**Avis de la Mission régionale d'autorité environnementale de région
Nouvelle-Aquitaine sur le projet de révision allégée n°1 du Plan
Local d'Urbanisme (PLU) de la commune de Soulignonnes (17)**

n°MRAe 2023ANA34

Dossier PP-2023-13783

Porteur du Plan : commune de Soulignonnes

Evolution du plan de zonage sur le site principal de Bapaume (source : notice de présentation, pages 61 et 62)

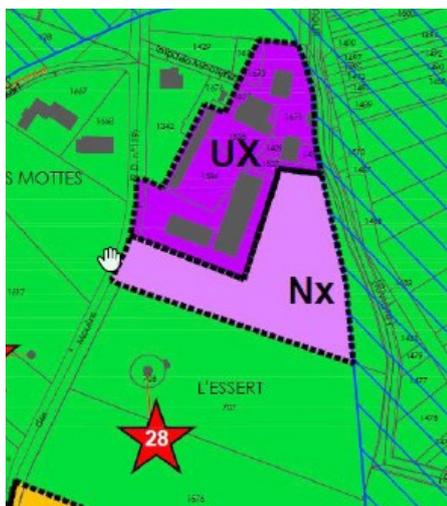
La MRAe recommande d'expliquer les raisons pour lesquelles l'habitation située au nord est classée en zone Ux dans le PLU en vigueur.

La MRAe relève en outre que les activités autorisées en zone Ux sont les activités artisanales et commerciales, alors que le dossier évoque l'activité de la casse automobile en tant qu'activité industrielle. La MRAe invite donc la collectivité à vérifier la compatibilité du zonage avec le projet envisagé sur la partie de la casse automobile classée en Ux.

Elle recommande également de justifier du reclassement de l'habitation au nord du site principal en zone naturelle N, en non en zone urbaine. Ce terrain ne peut raisonnablement pas être considéré comme faisant partie de la compensation de la consommation d'espaces naturels pour l'extension de la casse.

Sur ce point, la MRAe réitère ses interrogations relatives à la maison située sur la parcelle C 1673, reclassée en zone N, mais qui semble se situer, d'après les plans fournis dans le dossier⁹, à une distance inférieure à 100 mètres par rapport à l'atelier de dépollution démontage.

La MRAe recommande à la collectivité de préciser la fonction actuelle de cette habitation, et de s'assurer que cette dernière n'est pas incompatible avec la proximité de la casse automobile.
